OBEC KAMIENKA
Kamienka 123
065 32

Naše číslo
191/13/WFVybavuje/linka
Ing. FrankVeľký Slavkov
26.10.2013Vec : **Intenzifikácia ČOV Kamienka****Zmena technologického zariadenia ČOV pre rekonštrukciu vykonávanú v roku 2013 - vyjadrenie projektanta**

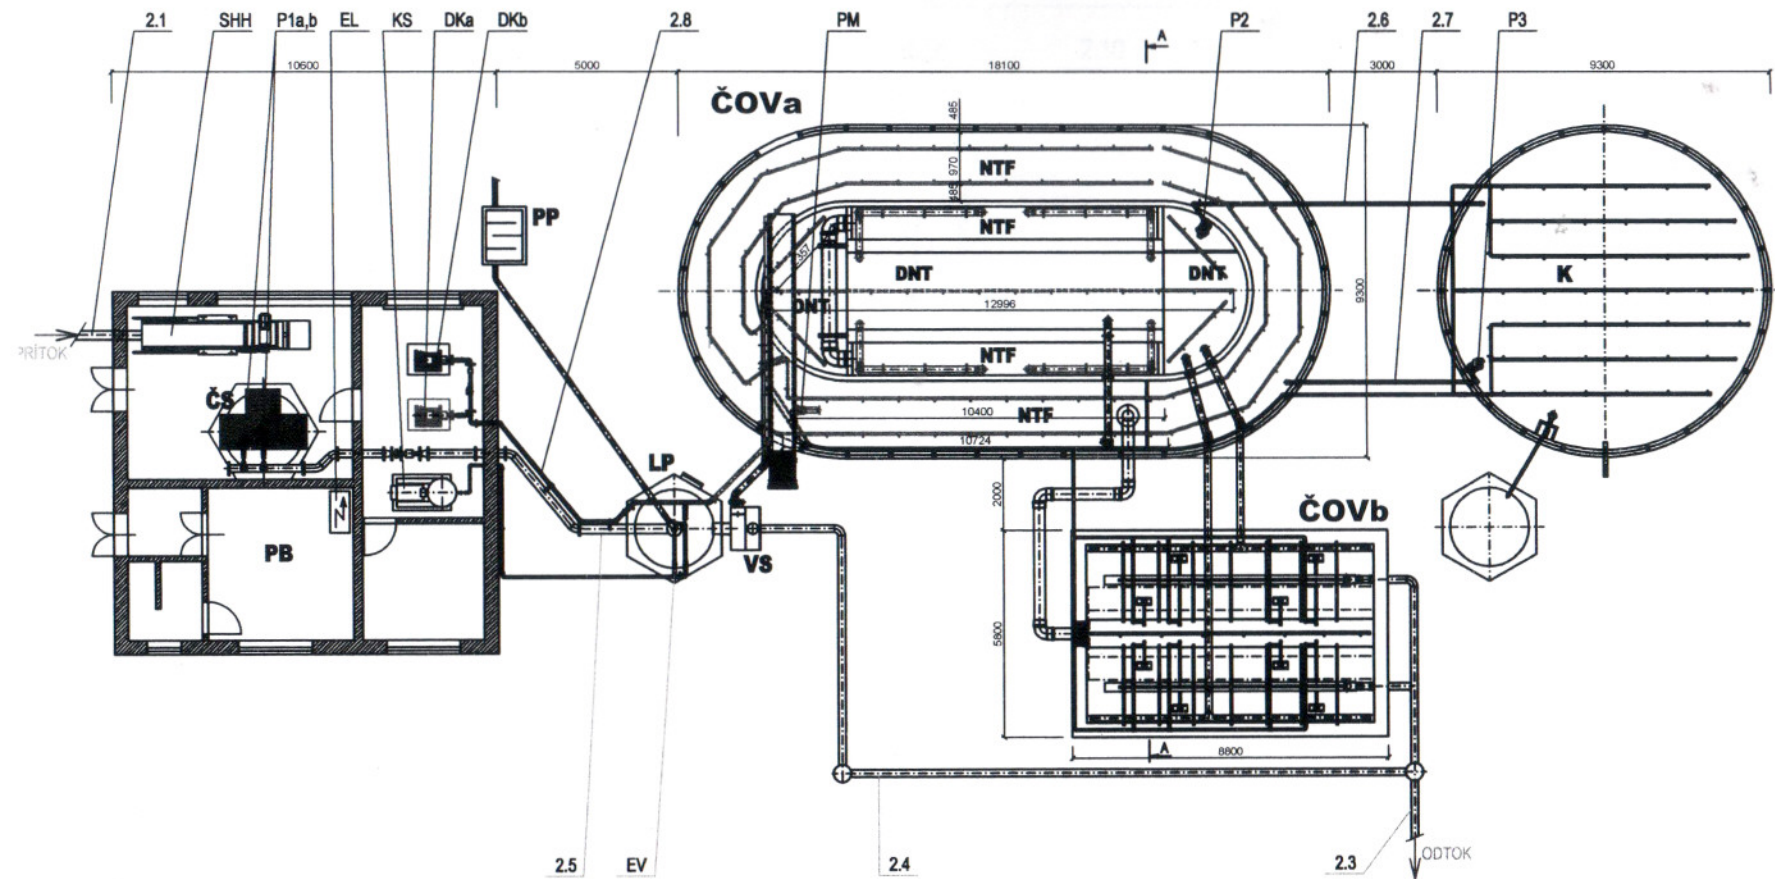
Navrhnuté dúchadlo na dodávku vzduchu do biologického procesu bolo navrhnuté o výkone 15 kW. Pri realizácii rekonštrukcii iba starej časti ČOV by navrhované dúchadlo spôsobovalo preťažovanie prevzdušňovacieho systému, pretože množstvo a dĺžka membrán v procese je nižšia. Tento stav by viedol k poruchám a skráteniu životnosti dúchadla a prevzdušňovacieho systému. V oblasti nákladov na prevádzku ČOV dôjde k neopodstatneným zvýšením nákladov, ktoré sa prejavia v nevhodnej ekonomike spotreby NN na m³ vyčistenej vody ako aj na kg odbúraného znečistenia v ukazovateli BSK₅.

V hluchých miestach denitrifikácie, kde nie je zabezpečená recirkulácia biomasy je potrebné namontovať prevzdušňovacie celkom štyri elementy ATE 65.

Pri čistení nádrže lapača piesku bolo zistené, že tento je zanesený na 80% a nebol funkčný. Aby sa tento problém neopakoval, navrhujeme lapač piesku prevzdušňovať vzduchom automaticky na základe elektroventilu ovládaným časovým spínačom.

Strojne stierané hrablice opraviť a spojzdniť, pretože sú v poruche a nefunkčné. Aby odpadové vody pritekajúce na ČOV boli predčistené a zbavené hrubých nečistôt.

Odporúčam nahradiť projektované dúchadlo 15 kW novým dúchadlom o výkone 7,5 kW s tým, že v druhej etape chýbajúci výkon bude riešený ďalším dúchadlom.

Navrhnutým riešením dôjde k optimálnemu zabezpečeniu potrieb v procese čistenia výkonom zariadenia ako aj k optimálnym nákladom na prevádzku ČOV.

V obidvoch separačných častiach nádrže na odsávanie a prečerpávanie vratného kalu namontovať dve hydropneumatické čerpadlá so zaústením do denitrifikačnej časti. Celkom budú namontované štyri hydropneumatické čerpadlá typ Mamut DN 100.

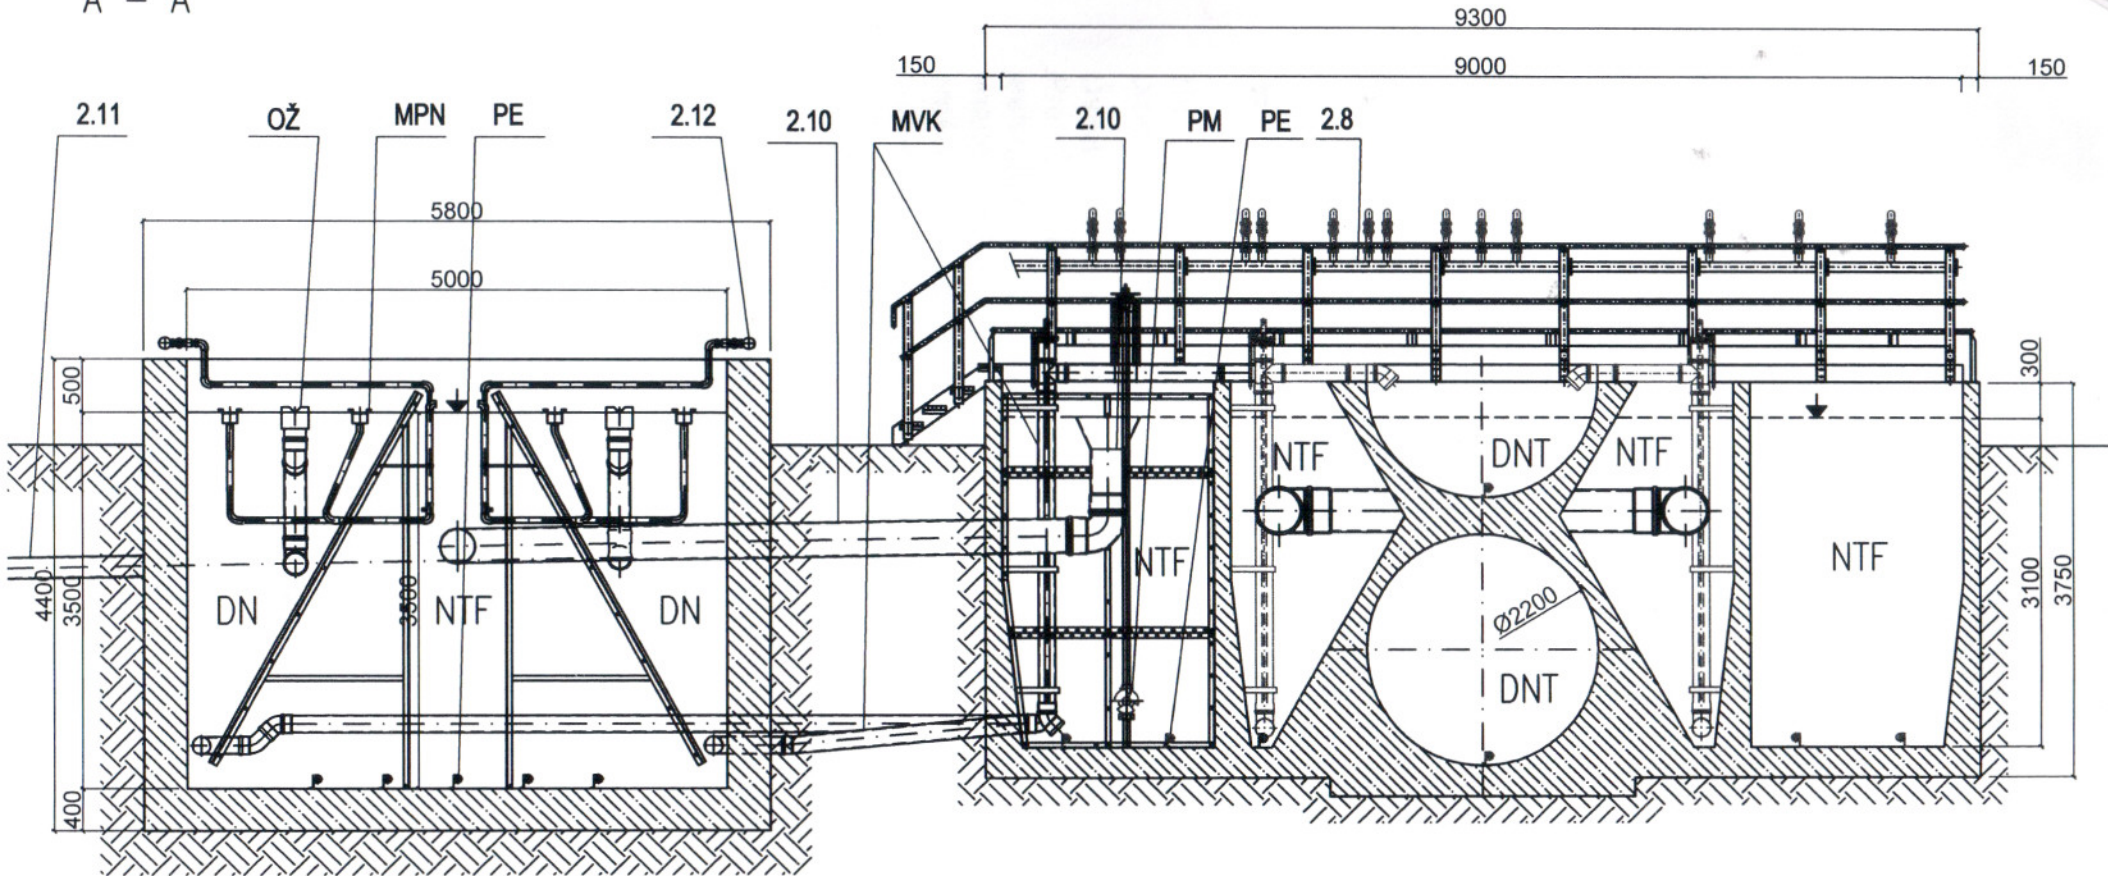
V obehovej aktivácii biologického stupňa je potrebné namontovať miešadlo za účelom zabezpečenia pohybu biomasy v procese.

V separačnej časti je potrebné zabezpečiť recirkuláciu vratného kalu do procesu čistenia.
